## リコール届出一覧表

リコール届出日：平成 30 年 3 月 16 日

リコール届出番号	外 - 2625	リコール開始日：平成 30 年 3 月 16 日	
届出者の氏名又は名称	プジョー・シトロエン・ジャポン株式会社 代表取締役 クリストフ プレヴォ (製作者名： オートモビル・シトロエン) (問い合わせ先：0120-55-4106 シトロエンコール)		
不具合部位 (部品名)	エアバッグ装置 (インフレーター)		
基準不適合状態にあると認める構造、装置又は性能の状況及びその原因	運転席用または助手席用のエアバッグのインフレーター (膨張装置) において、ガス発生剤の吸湿防止が不適切であった場合、高い湿度の環境下で温度変化を繰り返すと、ガス発生剤が劣化することがある。そのため、エアバッグ展開時にインフレーター容器が破損するおそれがある。		
改善措置の内容	車両により搭載しているエアバッグのインフレータの種類が異なるため、仕様に応じて以下の改善措置を行う。 ①運転席用エアバッグユニットを対策品と交換する。 ②運転席用と助手席用のエアバッグユニットを対策品と交換する。		
不具合件数	0 件	事故の有無	0 件
発見の動機	本国からの情報による。		
自動車使用者及び自動車分解整備事業者に周知させるための措置	<ul style="list-style-type: none"> <li>● 使用者 : 電話・ダイレクトメールにて通知する。</li> <li>● 自動車分解整備事業者 : 日整連発行の機関誌へ掲載する。</li> <li>● 対策実施済車両 : 対策済車両には、運転者席側ドア開口部のドアロックストライカー付近に外-2625のステッカーを貼付する。</li> </ul>

## 改善箇所説明図

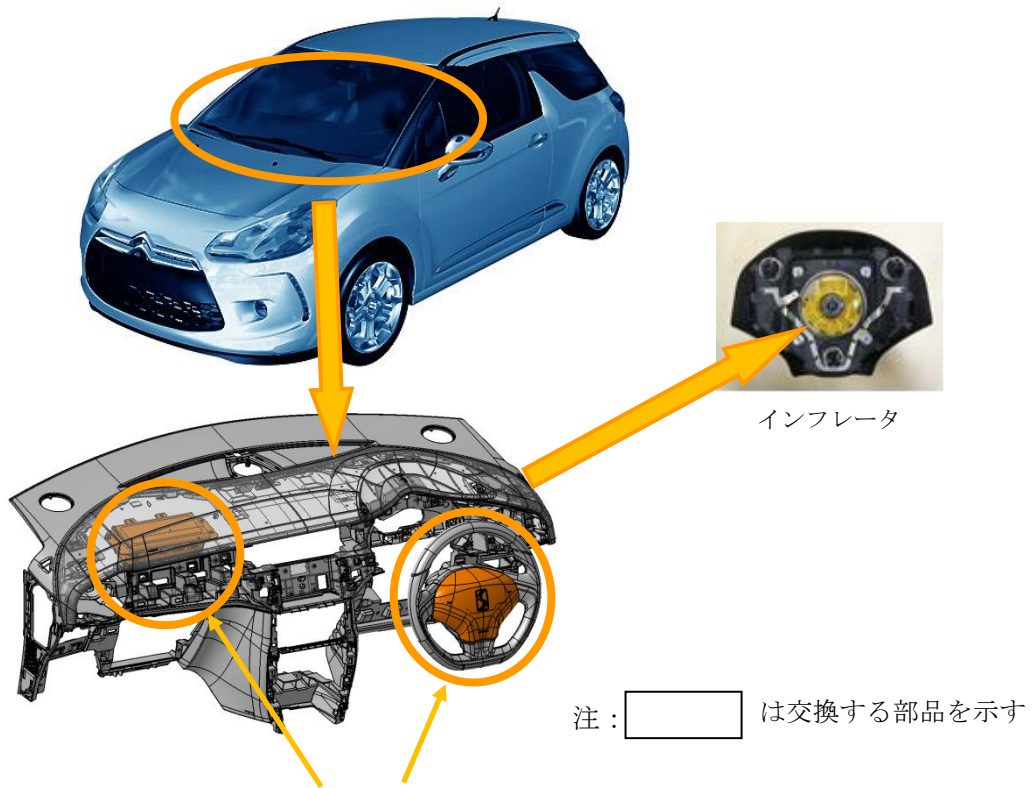
基準不適合箇所(運転席または助手席エアバッグ内のインフレーター)

運転席用または助手席用のエアバッグのインフレーター(膨張装置)において、ガス発生剤の吸湿防止が不適切であった場合、高い湿度の環境下で温度変化を繰り返すと、ガス発生剤が劣化することがある。そのため、エアバッグ展開時にインフレーター容器が破損するおそれがある。

車両により搭載しているエアバッグのインフレータの種類が異なるため、仕様に応じて以下の改善措置を行う。

- ①運転席用エアバッグユニットを対策品と交換する。
- ②運転席用と助手席用のエアバッグユニットを対策品と交換する。
